Release Notes

ACH MEDICAL Digital Library
(ver1.1)

2026.01.09

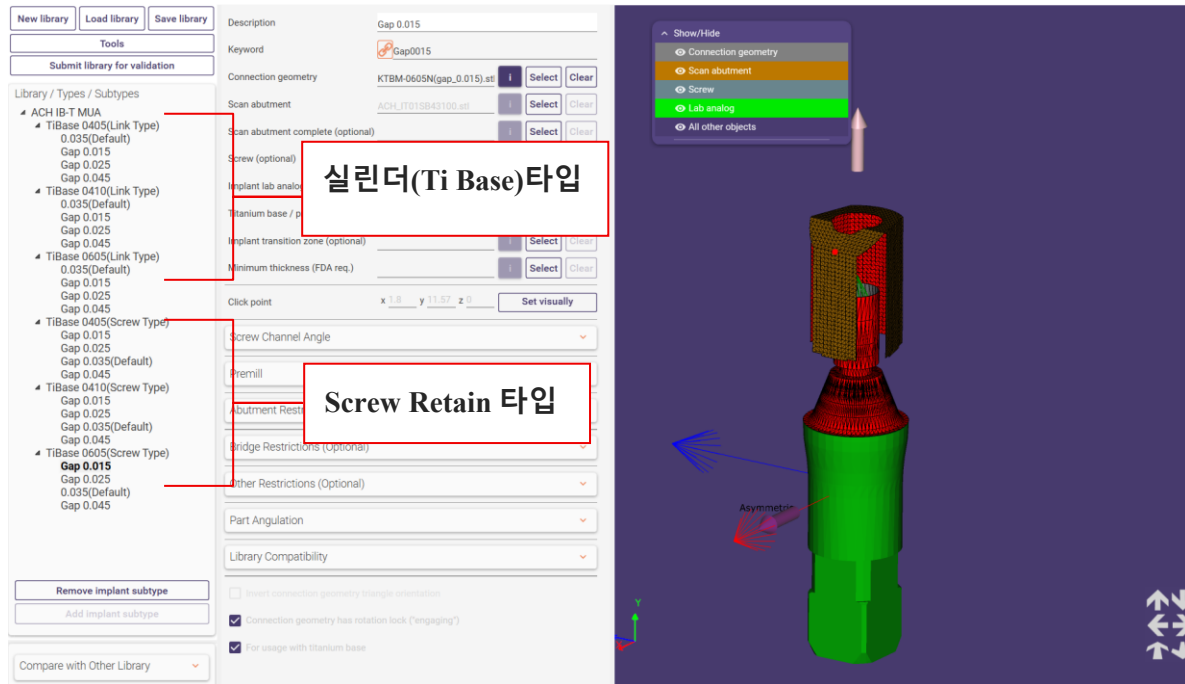
1. MU 라이브러리 Ti-Base 코드 오류 확인 및 수정 (ex. 4100 → 0410)

- Multi Unit Screw Retain Type 새로 추가

- 최초 라이브러리는 실린더 타입(Multi-TiBase) 만 제작

(Multi Abutment 위에 실린더(Multi-TiBase)를 시멘트 또는 레진으로 고정 후 크라운/브릿지 제작 방식)

- Screw Retain 타입(MUA 직결 스크류 유지 보철) 신규 라이브러리 제작

(Multi Abutment 위에 보철(Crown)자체가 Screw 와 직접 체결되는 제작 방식) – 실린더 사용 X

2-2. 3Shape

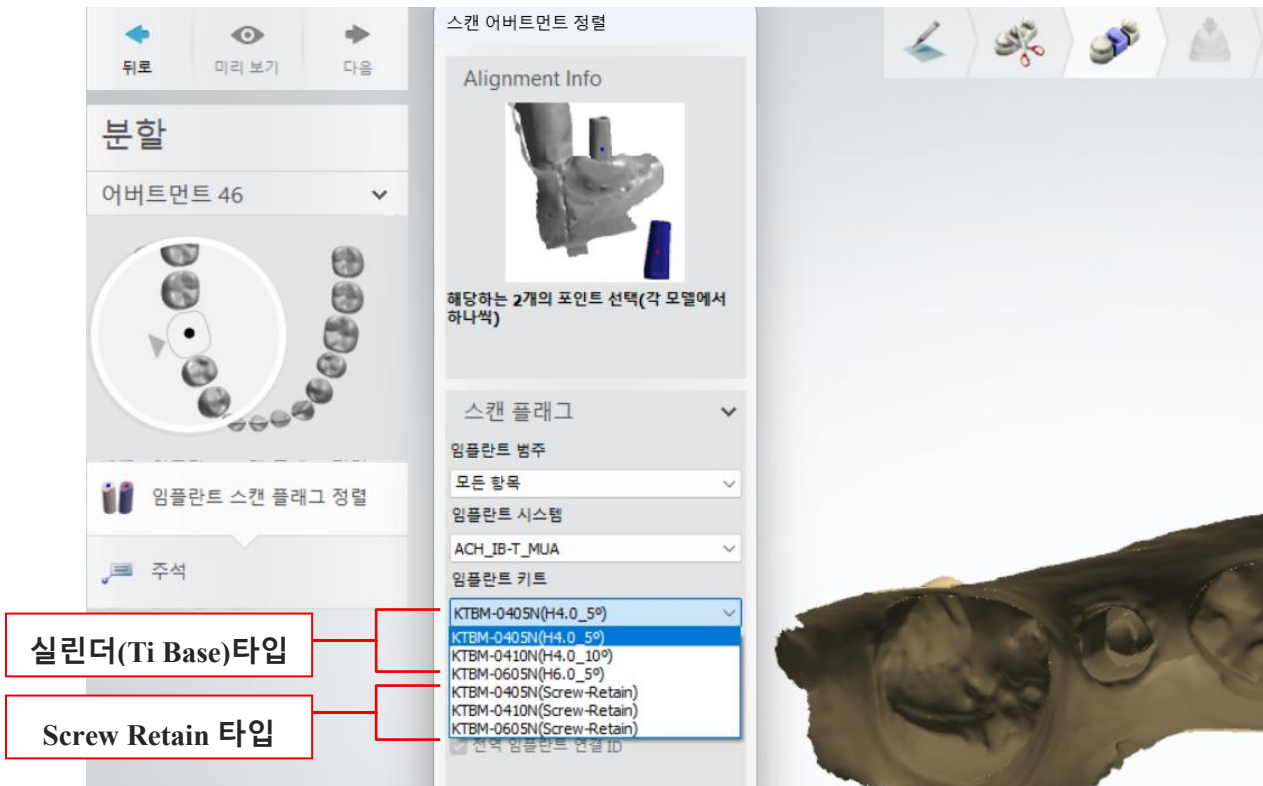
- 아래 제작 참고 이미지
